Subject: C-TOWER: Vprašanje glede paviljonskega objekta

Subject: Vprašanje glede dimenzij objekta

Subject: Natečaj tower C celovška - vprašanja

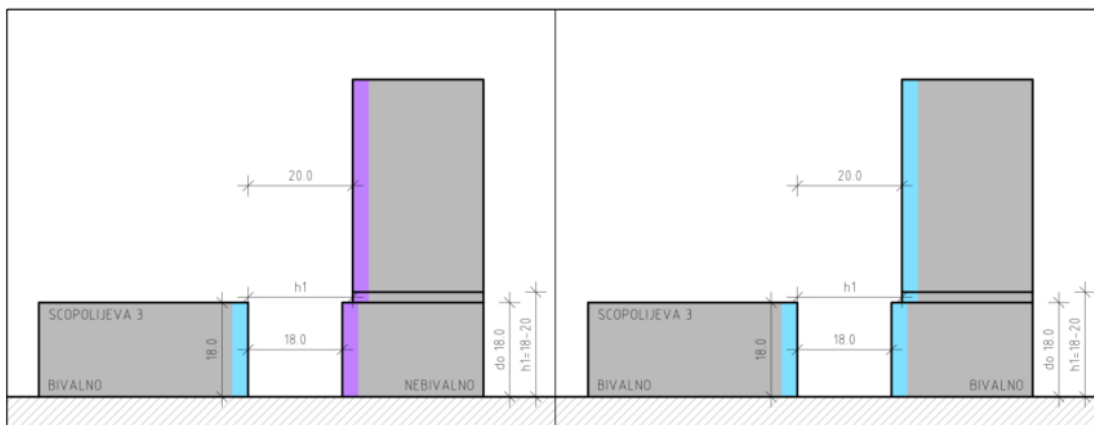
Zanima nas odmik od obstoječih objektov in oblika priloženega modela. V natečajni nalogi piše da je odmik od stavbe Scopolijeve 3 18m in da priloženi model za študijo osončenja upošteva minimalni odmiki od sosednjih stavb. A v Južni fasadi se odmik tepe z volumnom objekta (kot je videno v prilogi). Je torej odmik na tem mestu lahko manjši od zahtevanega?

Pravilno ugotavljate, da v 3D modelu za pritlični del stavbe ni upoštevan zadosten odmik od jugovzhodnega dela stavbe Scopolijeva 3. Pojasnjujemo, da je bil 3d model izdelan izključno za namen preveritve osonečenja kot pripomoček za načrtovanje. Pri načrtovanju pa je treba upoštevati prav vsa določila iz natečajne naloge, torej tudi podrobna določila, ki veljajo glede odmkov od parcelnih mej in od sosednjih stavb na podlagi določil OPN MOL ID.
